Rapport de l'Inspection des installations classées

Visite d'inspection du 3 février 2025

Parc éolien exploité par la société PARC EOLIEN DE SAINT-AUBIN DU PLAIN à Saint-Aubin du Plain (79300)

Références : 0003106135 / 2025 / 85

- tronçon Nord-Est :

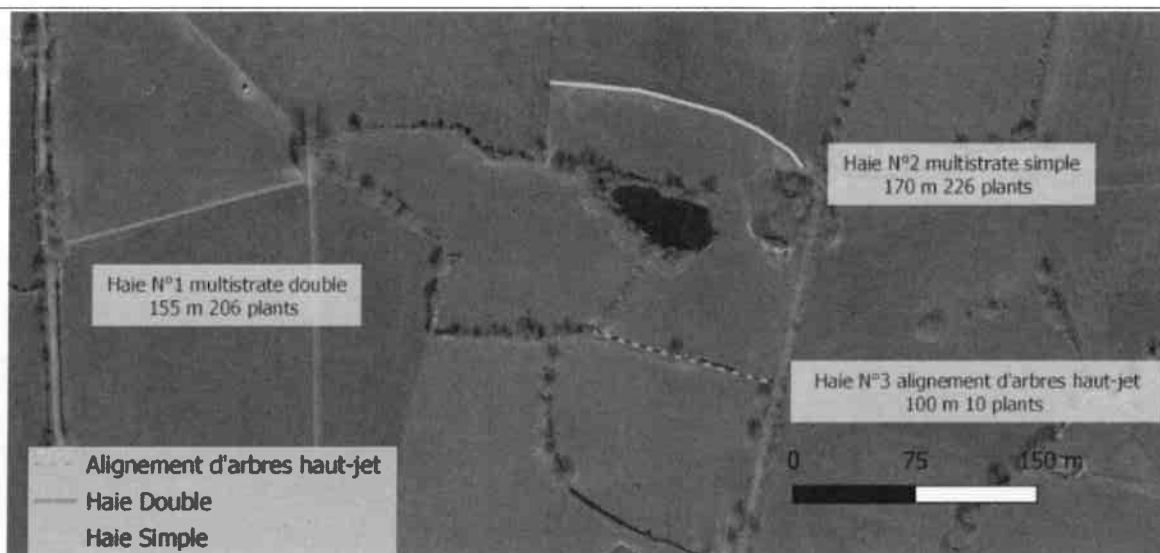
Sur ce tronçon, que nous avons observé de loin (à environ 120 m, depuis un point au Sud), la haie plantée nous semble clairsemée (peu dense).

Depuis le hameau 'Les Rainières' :

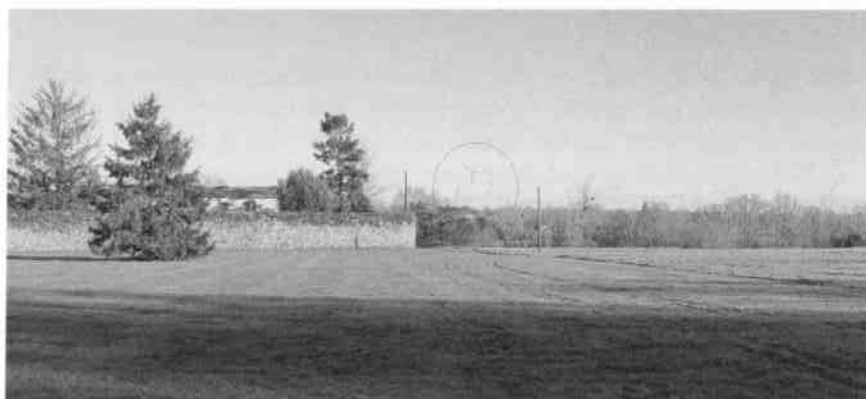
Ces quatre comparaisons ne montrent pas un impact visuel supérieur à celui annoncé par l'étude d'impact.
Type de suites proposées : Sans suites
Proposition de suites : Sans objet
